**PREFEITURA DA ESTÂNCIA TURÍSTICA DE SÃO ROQUE  
COORDENADORIA MUNICIPAL DE PROTEÇÃO E DEFESA CIVIL  
COMPDEC**

**RELATÓRIO DE VISTORIA N.º 044/2020**

Local: Rua Paolo Sabattini, s/nº - Paisagem Colonial – São Roque

**RELATÓRIO DE VISTORIA N.º 011/2018**

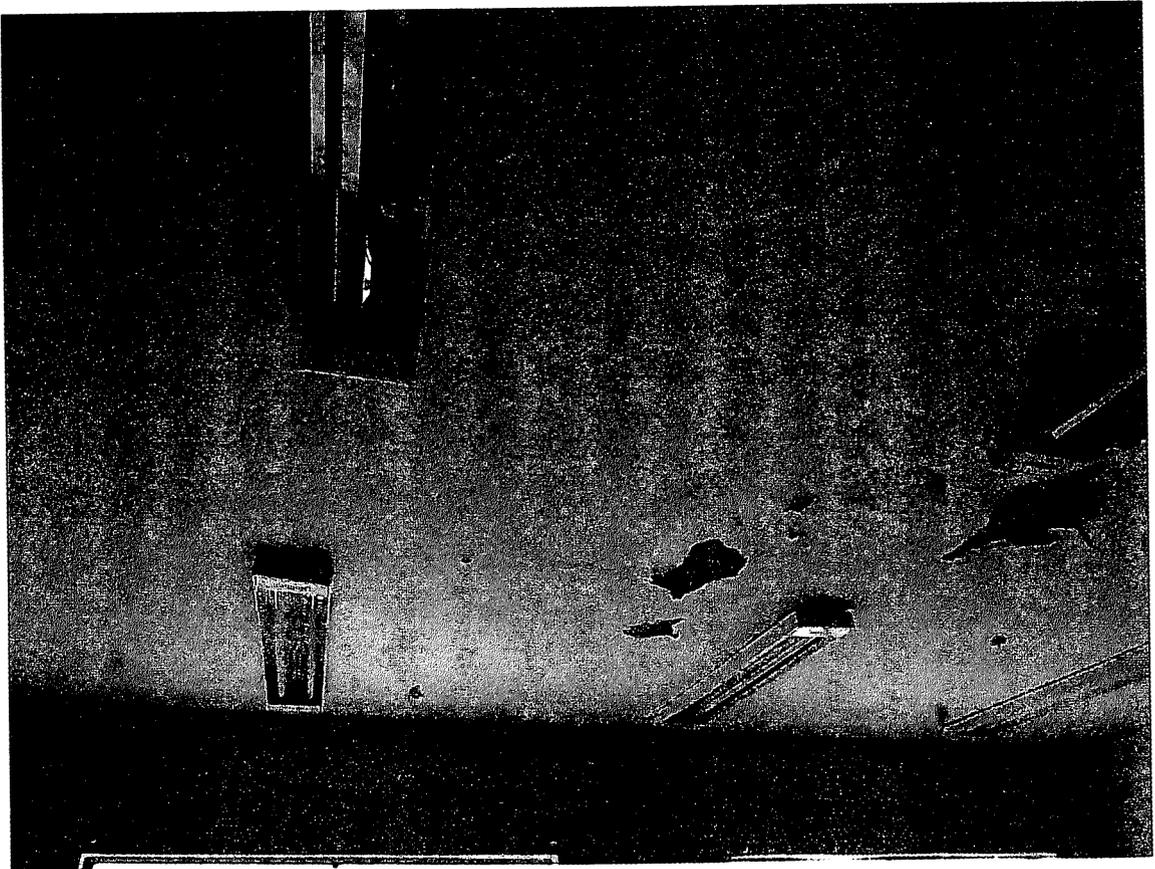
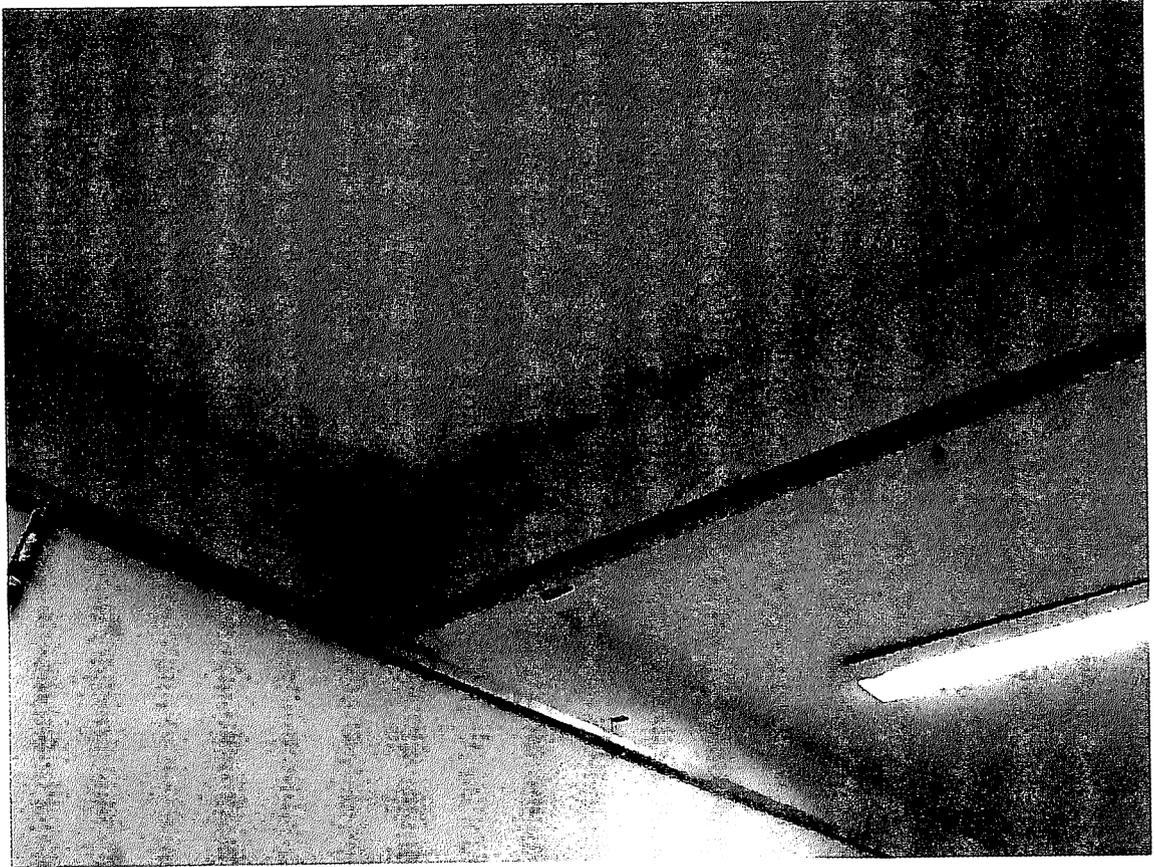
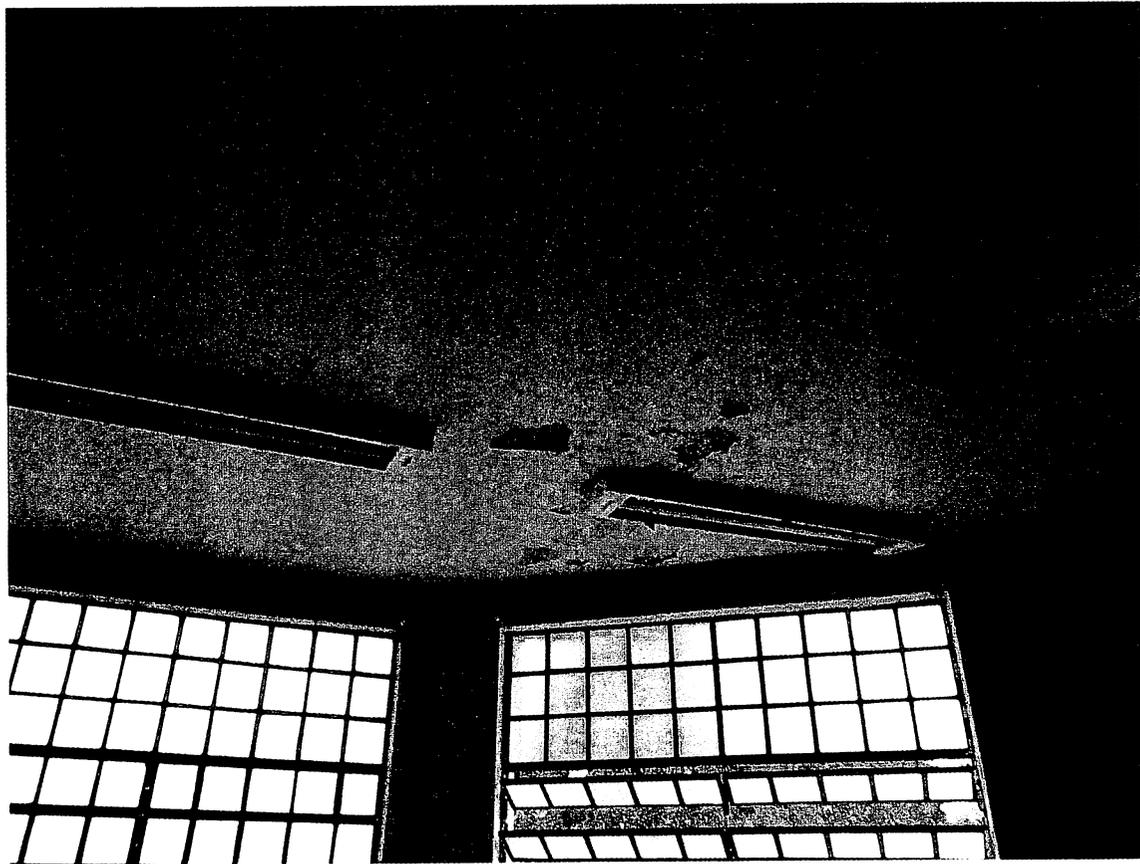
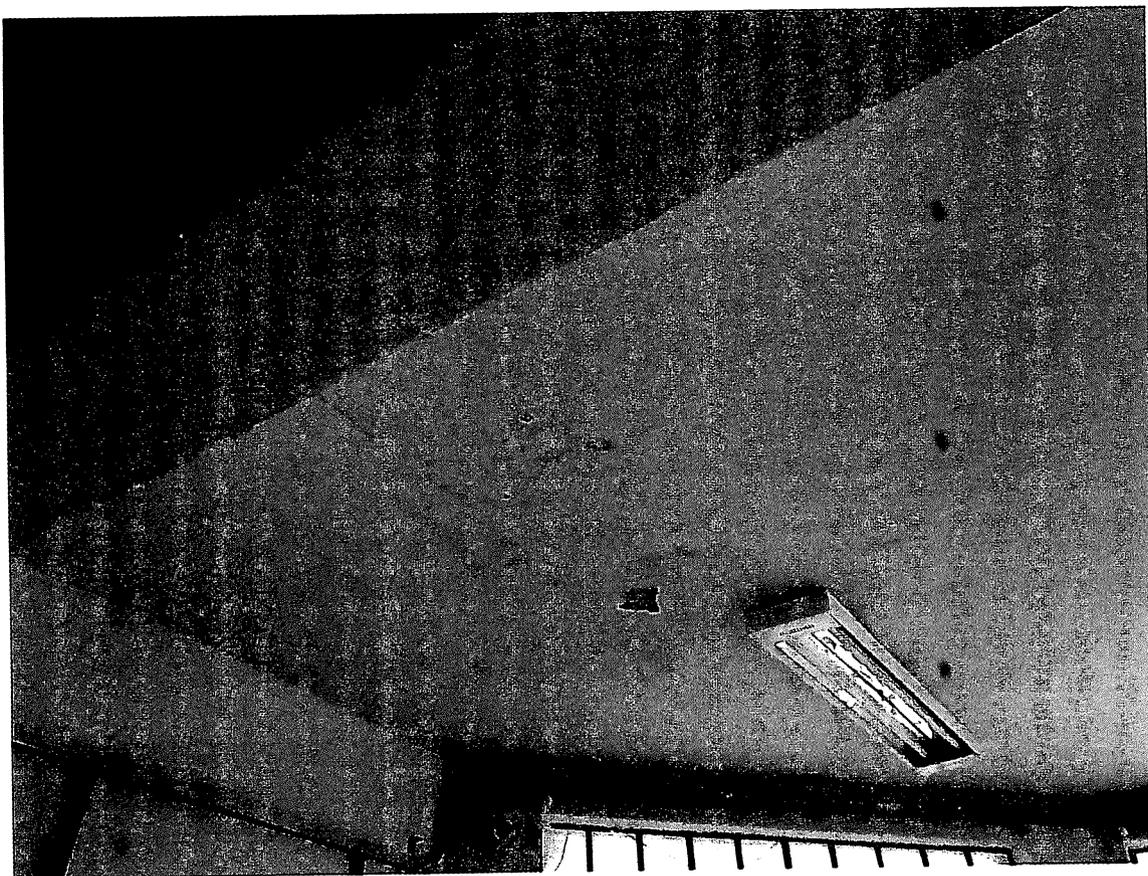
Áreas que apresentam trincas e rachaduras.

Áreas que apresentam infiltrações nos tetos, com vazamentos.

Muro da entrada da unidade escolar com rachadura.

Foto da laje da sala 01, com trincas.

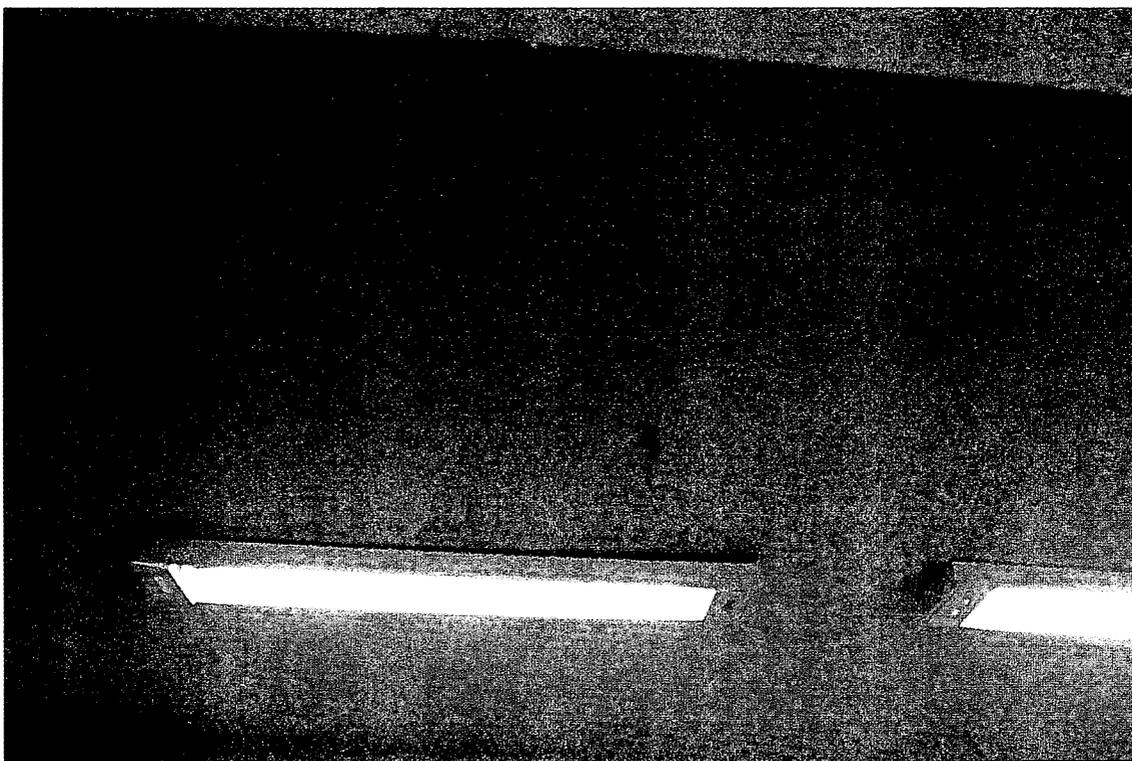
Efetuada vistoria no local citado, constatou-se que duas salas de aula da EMEF Tetsu Chinone, estão apresentando trincas, na laje da sala 01 (de baixo), e no piso da sala 14 (de cima). Conforme o constatado, foi a diretora da EMEF orientada a manter as salas fechadas e isoladas da presença de pessoas.

Foram interditadas as duas salas por motivo de segurança, não podendo serem usadas para o fim a qual se destinam.
